无锡地铁集团有限公司

锡地铁函〔2022〕153号

关于东安路北、规划道路西地块出让轨道交通 保护意见的函

附图名称：
东安路北、规划路西地块与轨道交通平面关系图

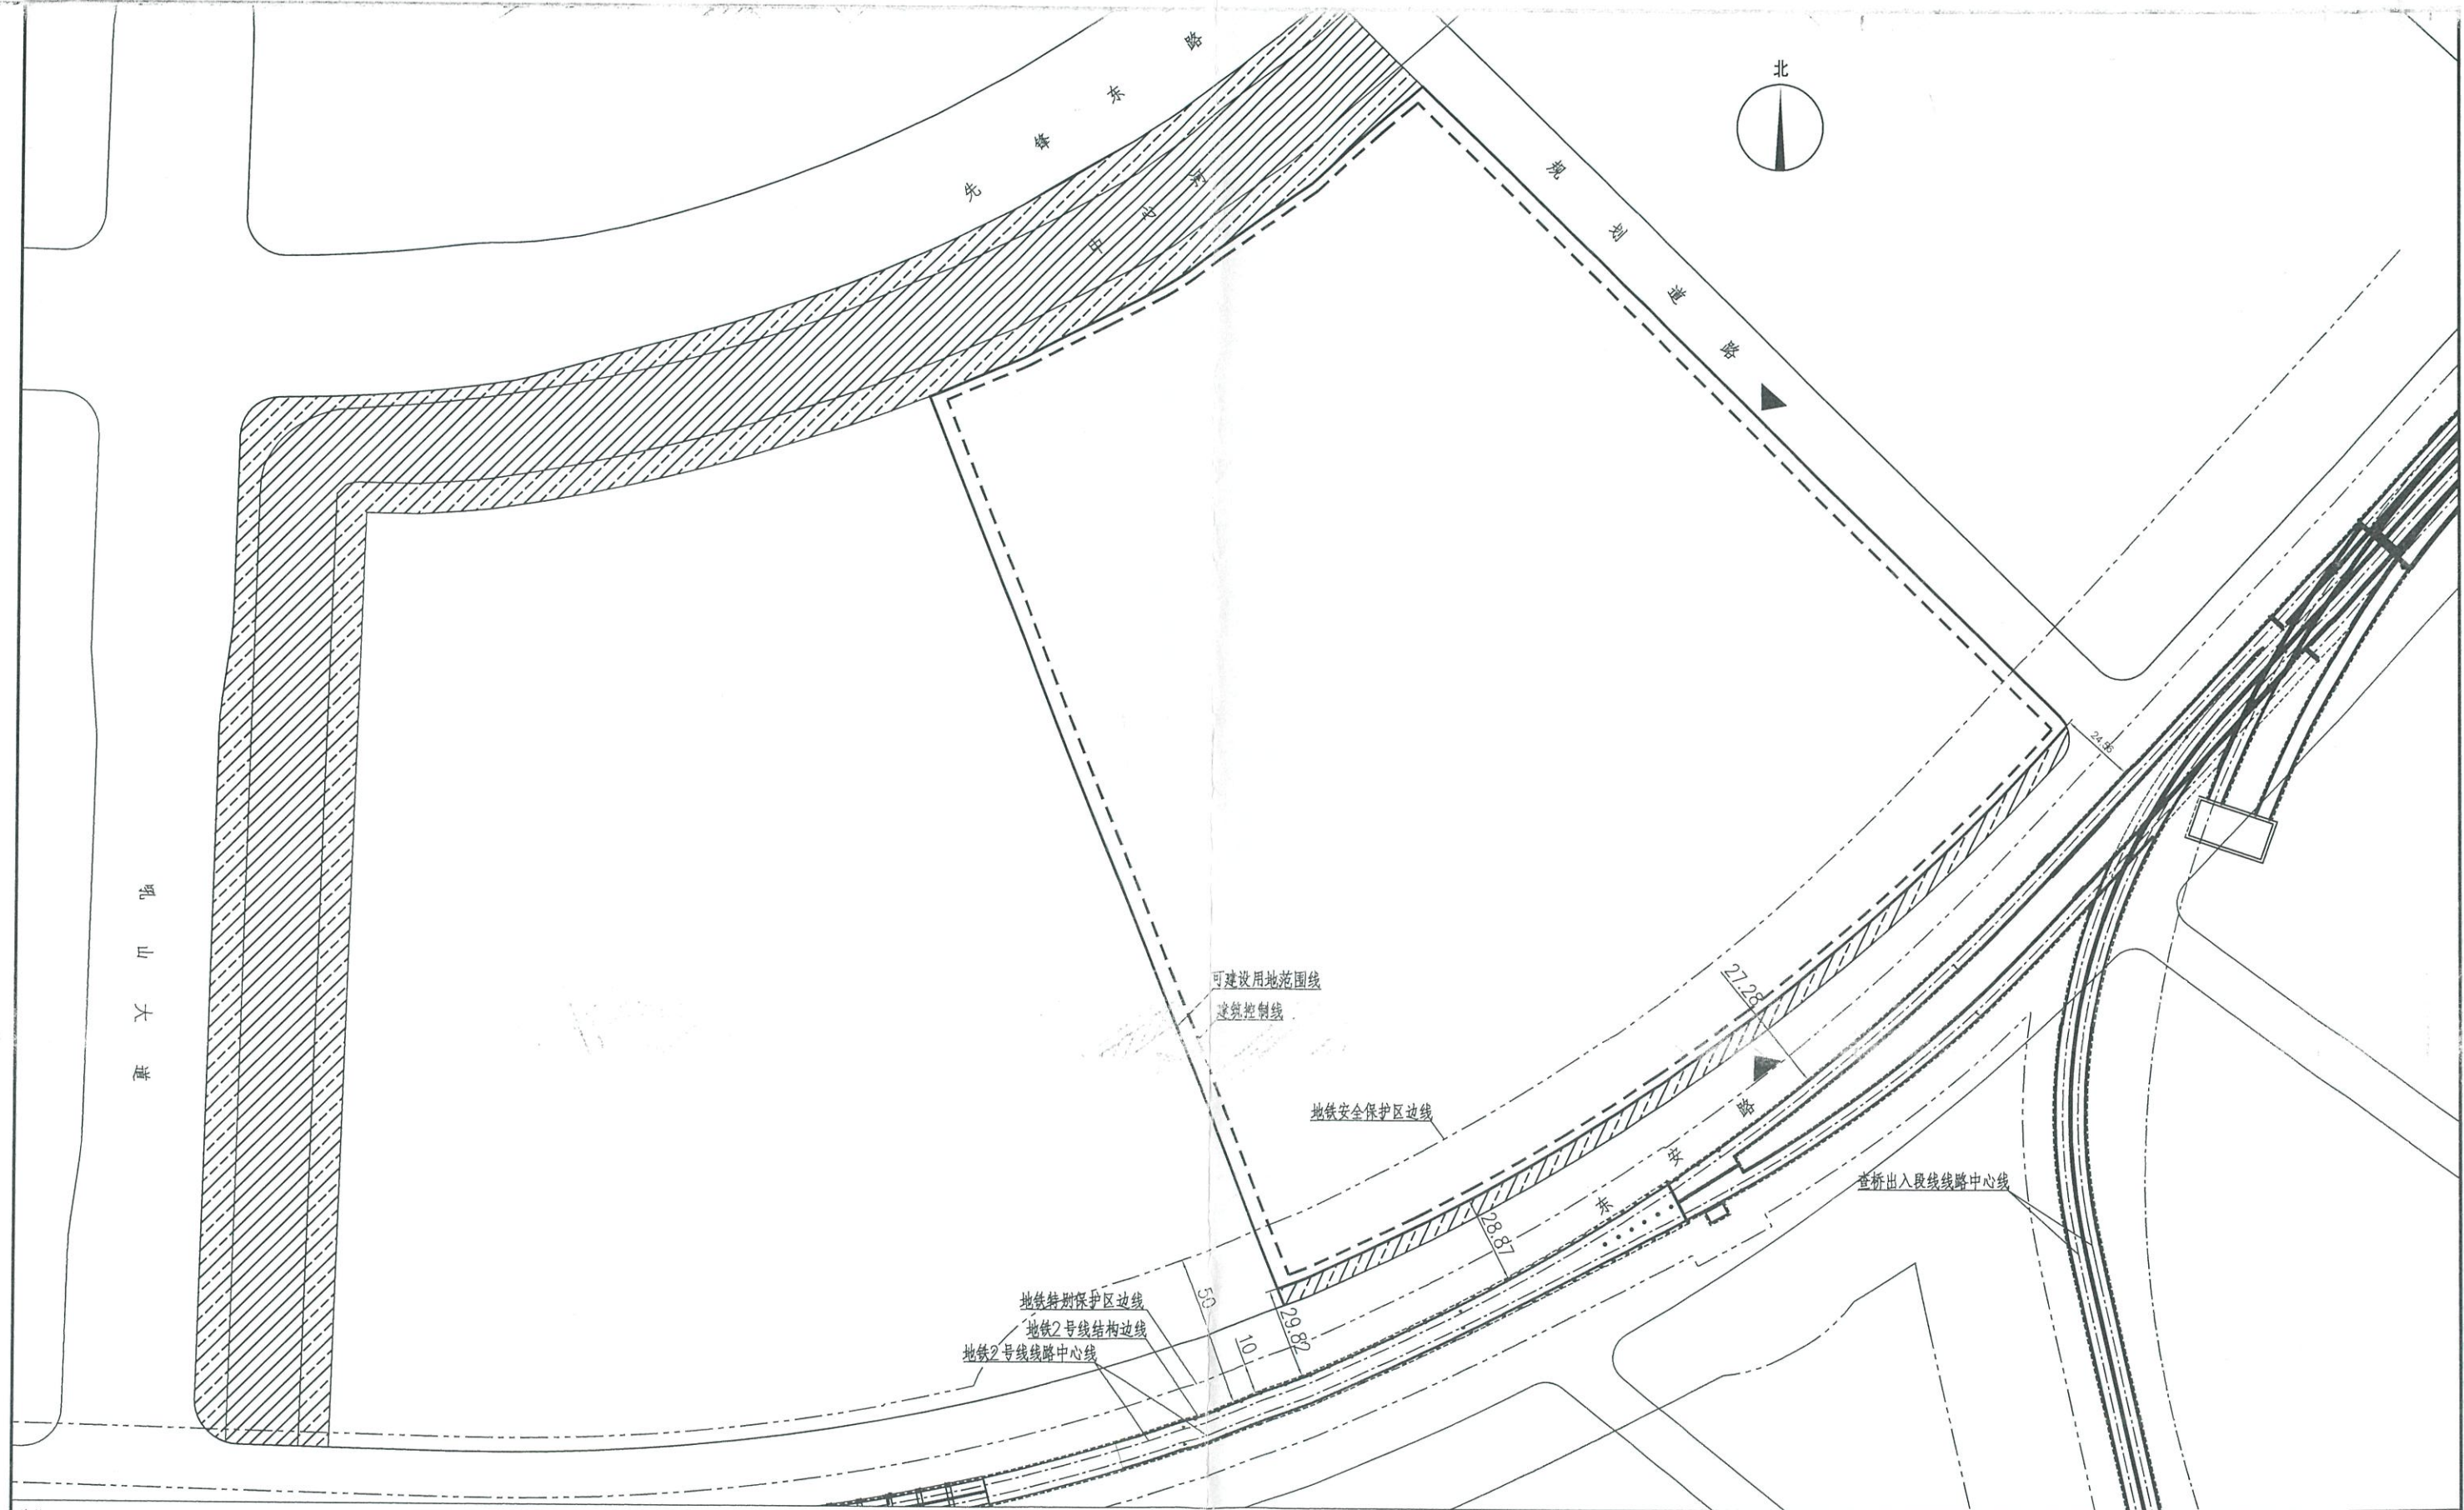
东安路北、规划道路西地块（以下简称该地块）位于轨道交通线路的安全保护区内。

根据《无锡市轨道交通条例》关于安全保护区的管理规定，地块开发建设单位应当事先书面征求地铁集团的意见；地块内实施方案与地铁设施之间应满足结构安全退距、消防、环评等技术要求；地块开发建设单位应当分析、论证施工活动对轨道交通设施的影响，制定轨道交通设施安全保护区方案，并经地铁集团同意后，按照方案进行施工。

- 说明:
- 1、本图尺寸以米计。
 - 2、本图坐标采用无锡市城市坐标系。
 - 3、本地块南侧邻近地铁2号线查桥站~映月湖公园站区间，在地铁特别保护区范围内除《无锡市轨道交通条例》第二十六条规定允许的建设活动外，不得进行其他建设活动。
 - 4、地块内实施方案与轨道交通设施之间应满足结构安全退距、消防、环评等技术要求。
 - 5、若规范调整，按最新版的规范执行。
